暗渠排水事業 細山団地 計画平面図(1)

変更後

業務名/工事名	令和元年度 東農委第3112号 岐阜中山間地域総合整備事業 瑞浪中部地区 暗渠排水調査設計業務
路線・河川名等	区域1
施工箇所名	瑞浪市釜戸町地内
図面の種類	計画平面図(1)
縮尺	S=1:500 図面番号 1-2
会社名	株式会社 興栄コンサルタント
事務所名	岐阜県 東濃農林事務所

暗渠排水事業 細山団地 計画平面図(4)

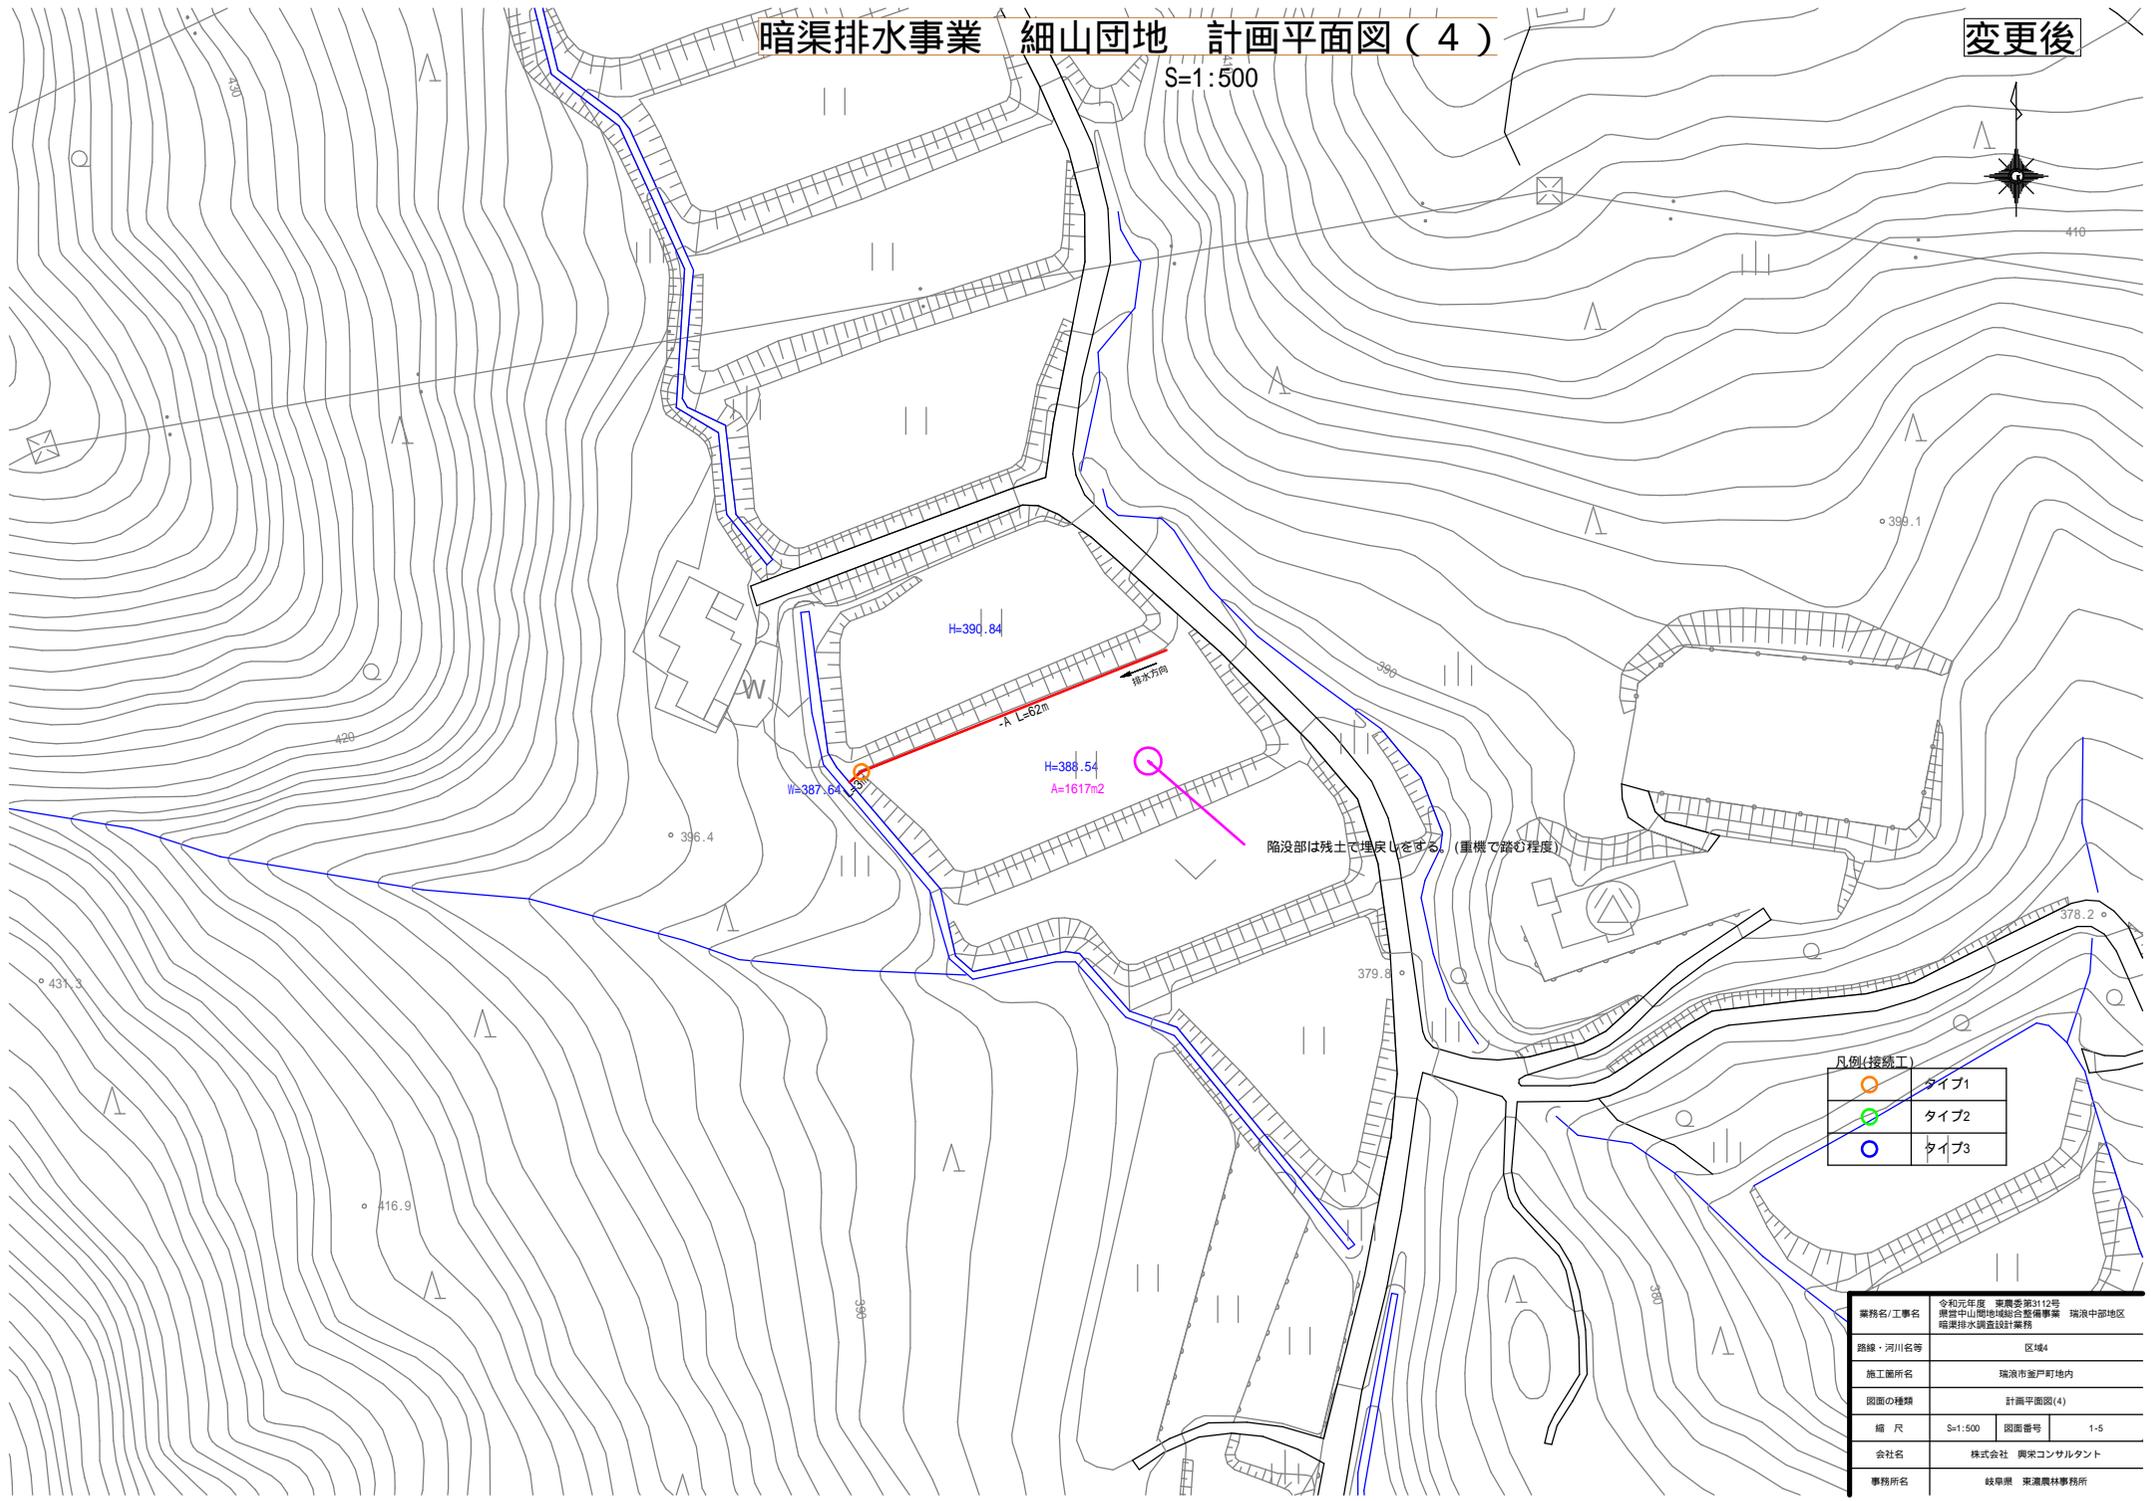
変更後

陥没部は残土で埋戻しをする。(重機で踏み程度)

暗渠排水事業 細山団地 計画平面図(5)

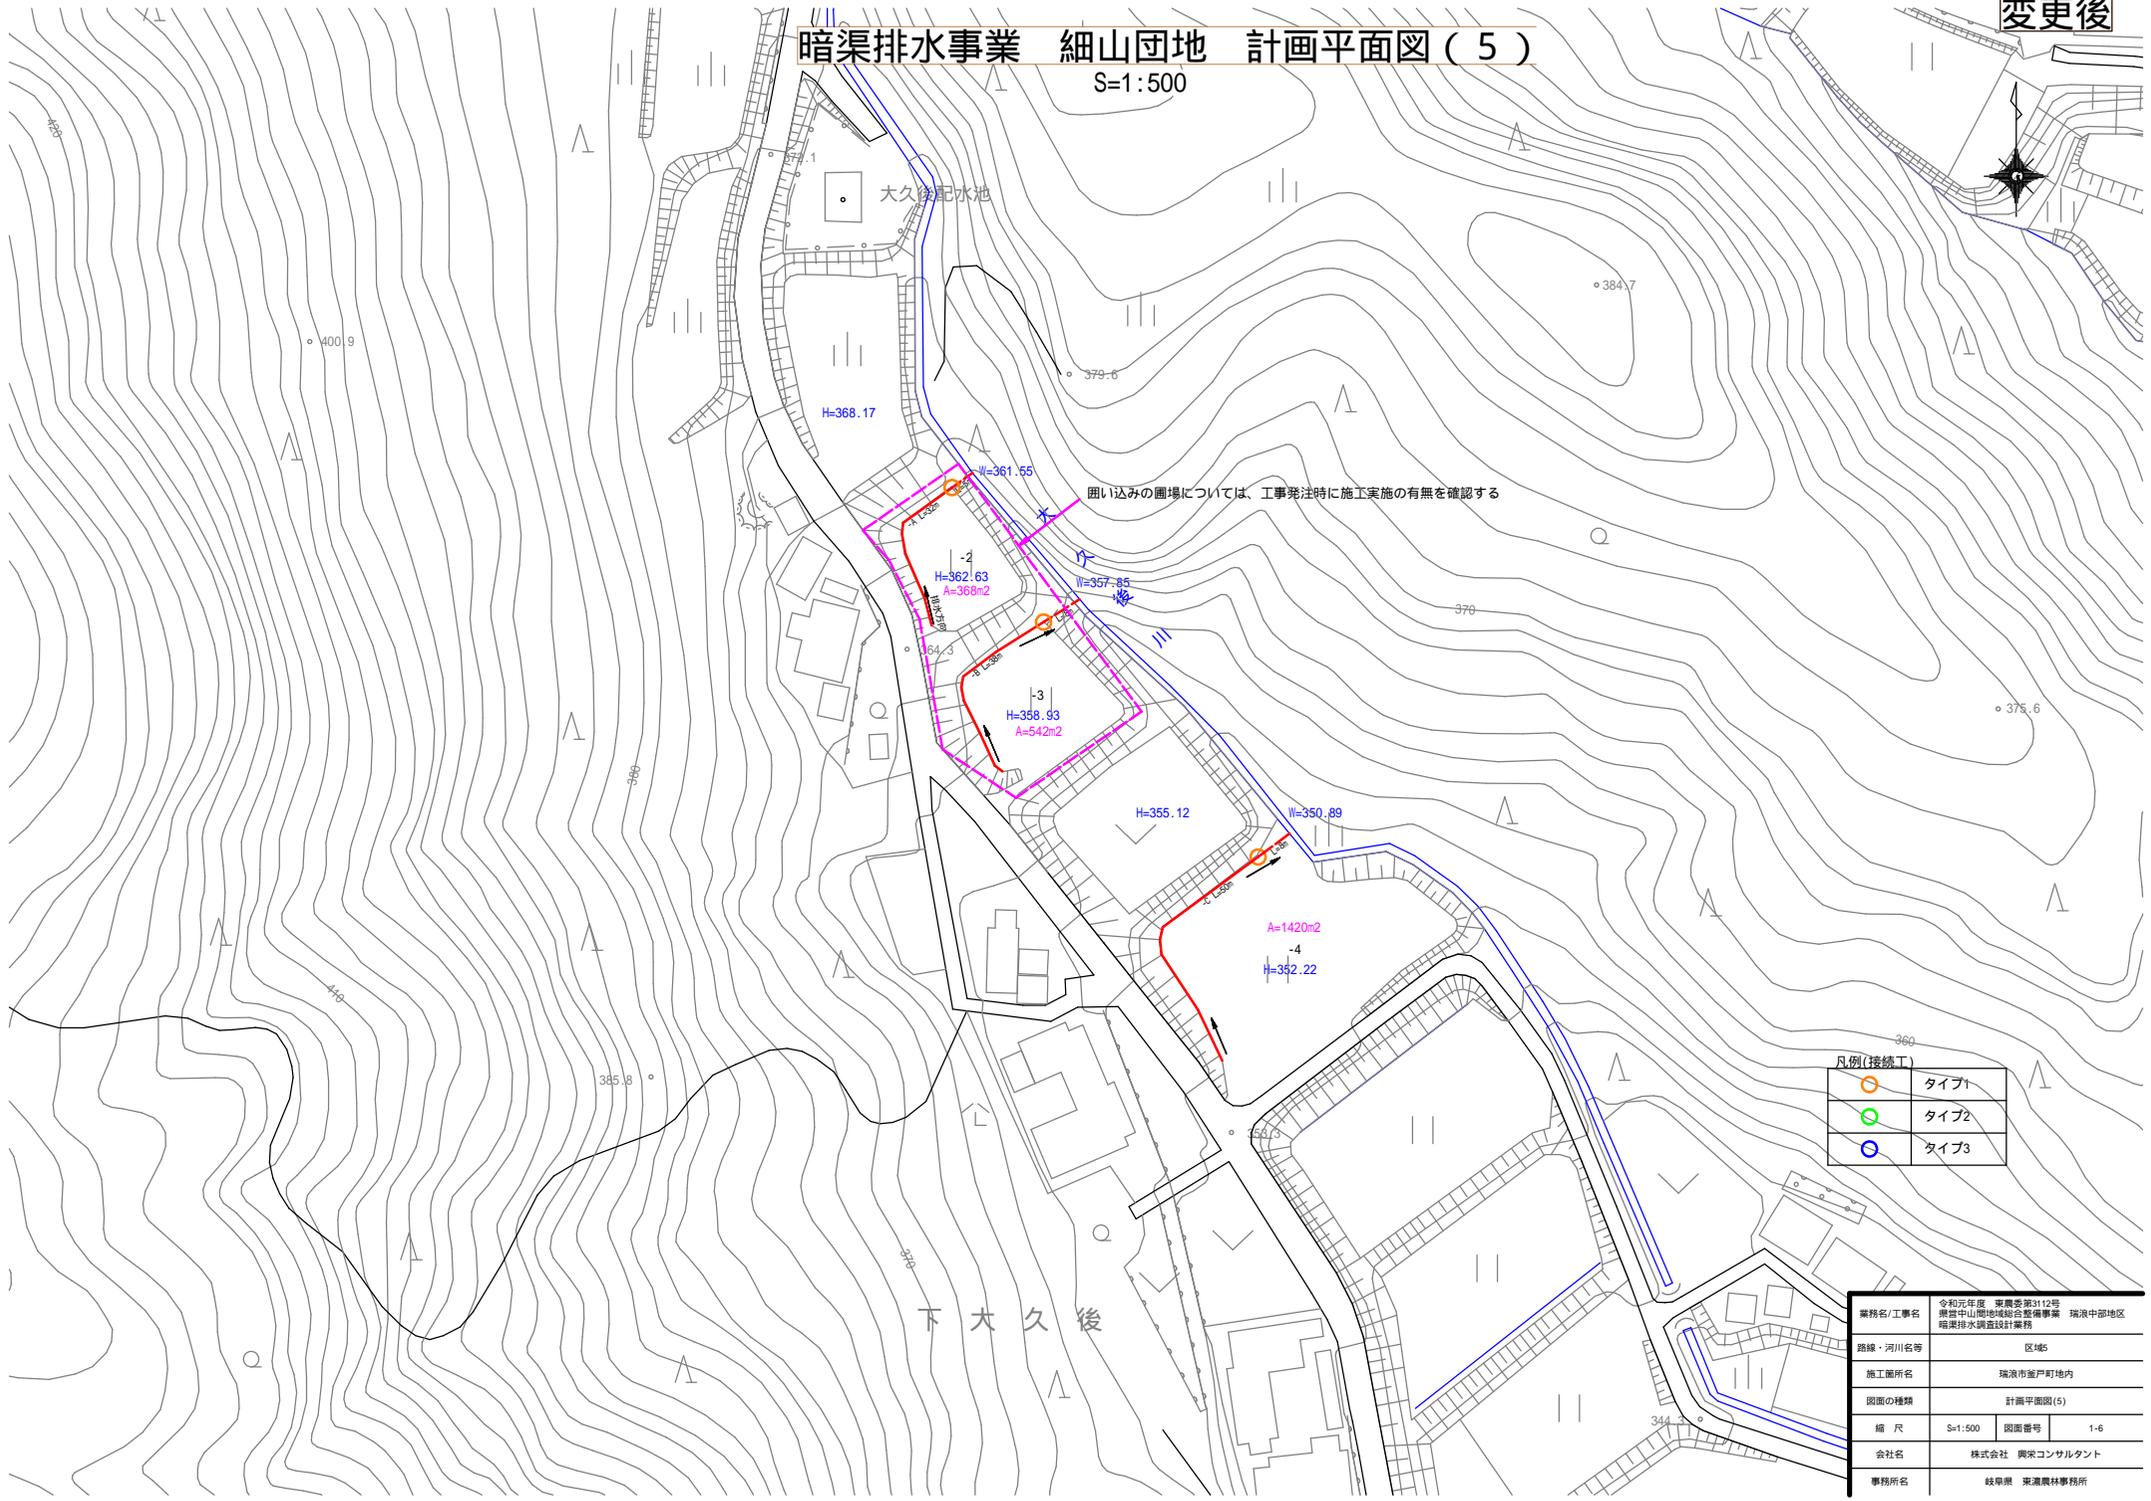
変更後

曲り込みの圏場については、工事発注時に施工実施の有無を確認する
